五粮液集团新经济中心项目 I-2#地块（办公）室内精装修

概念性方案答疑文件 01 号

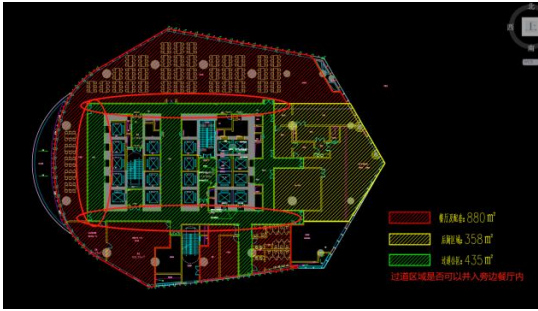
问 34、电梯高区低区的位置是否有条件进行位置调整。

回答：不调整。

四、方案审美

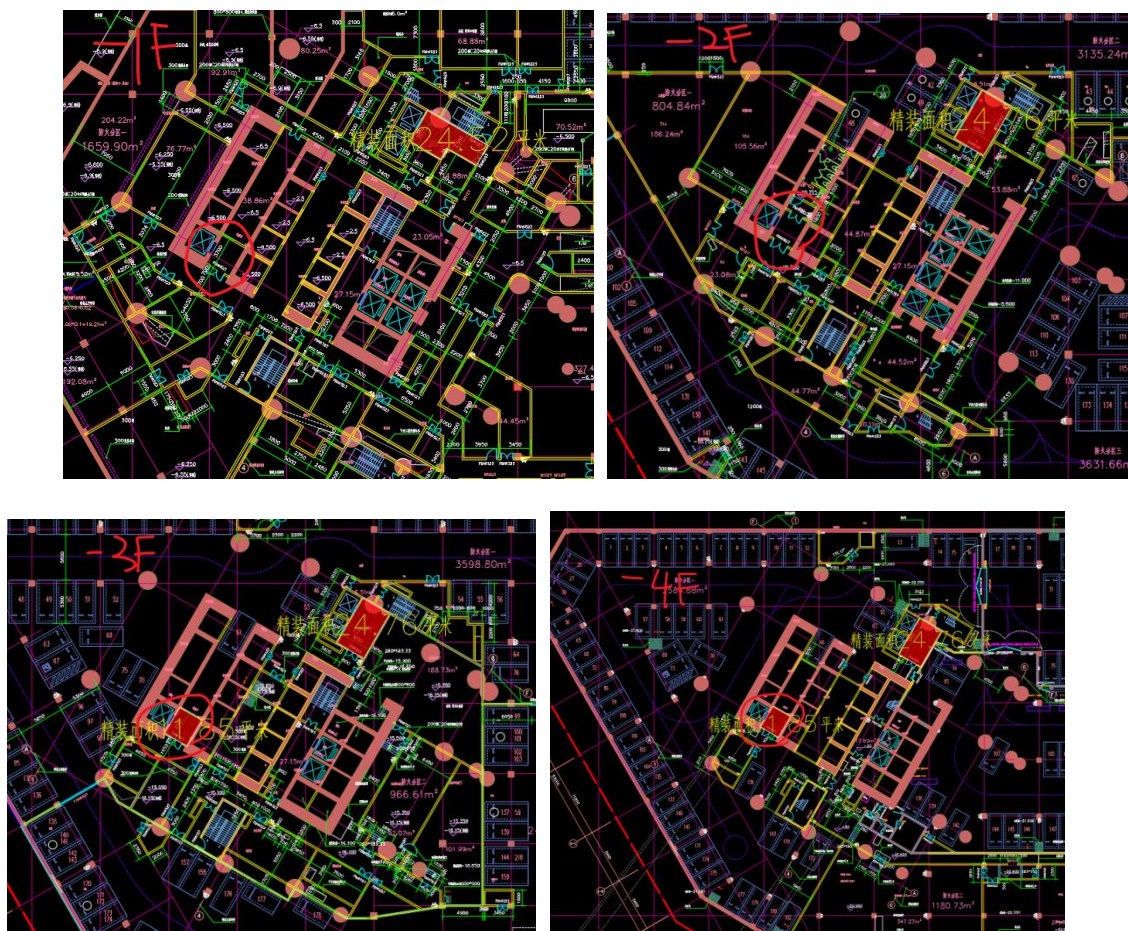
问 55、设计范围示意图中，精装租区与简装租区均标注为 8-36F，未明确区分精与简的范围界限；请明确，方案审美中提到的精装办公及会议室，要出效果图具体指的哪部分范围？

回答：其中精装暂定 15 个楼层，简装 12 个楼层。效果图出具按征集文件约定执行。
